## 改善箇所説明図

イグニッションコイル

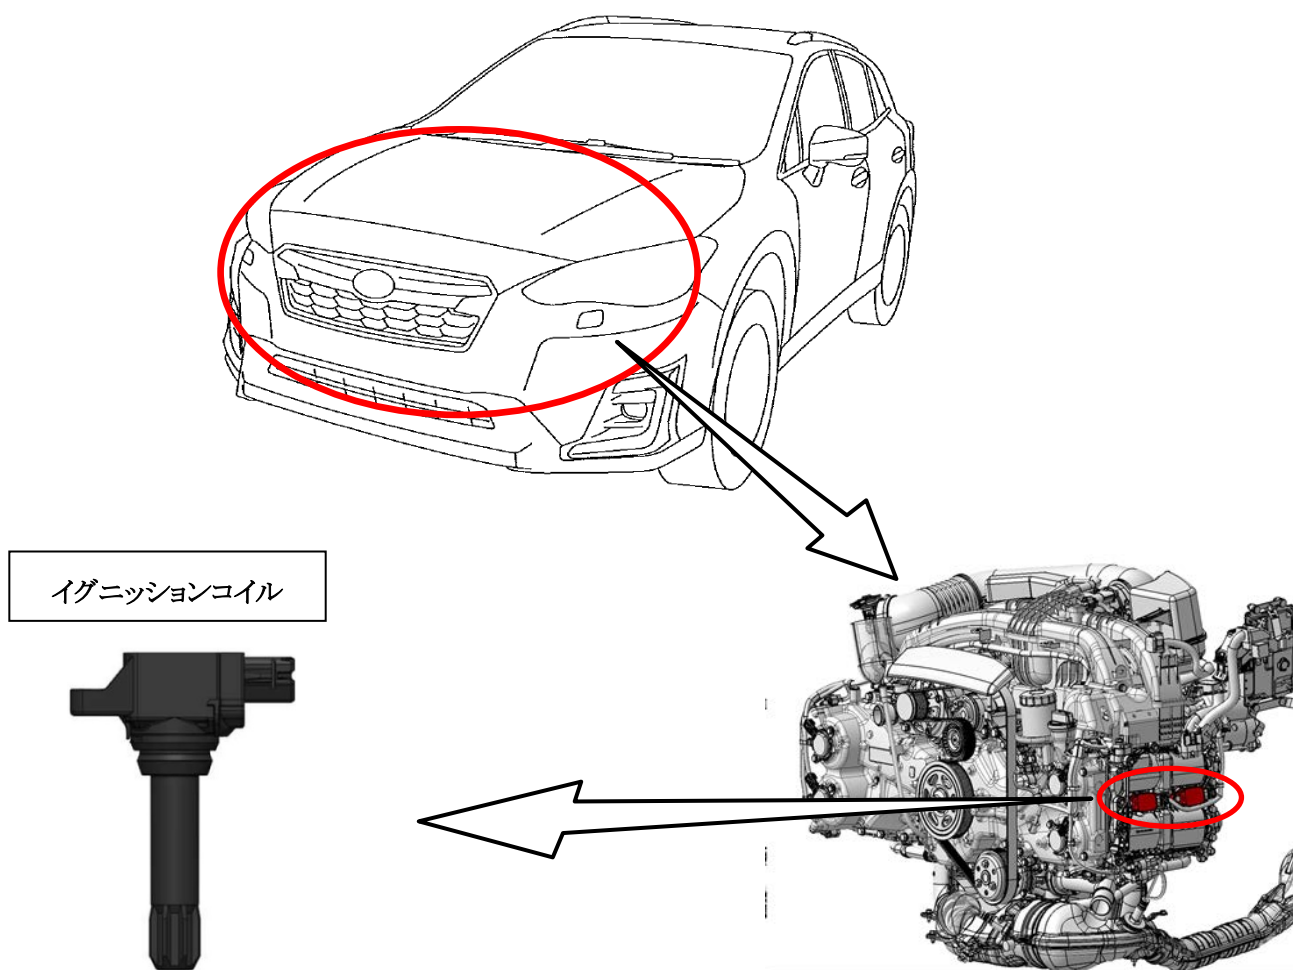
### 基準不適合発生箇所

エンジンコントロールユニットの制御プログラムにおいて、エンジンが停止する際の制御が不適切であったため、イグニッションコイルへ必要以上に通電することがある。そのため、イグニッションコイルの内部温度が上昇し回路がショート、ヒューズ切れを起こし、最悪の場合、走行中エンジンが停止するおそれがある。この場合において、既に長通電を経験したイグニッションコイルでは、対策プログラムに書き換えても、内部ダメージの蓄積により不具合に至るおそれがある。

### 改善内容

全車両、イグニッションコイルを新品に交換する。

車台番号打刻の6桁数字先頭の『上側』に黄色ペイントを塗布する。
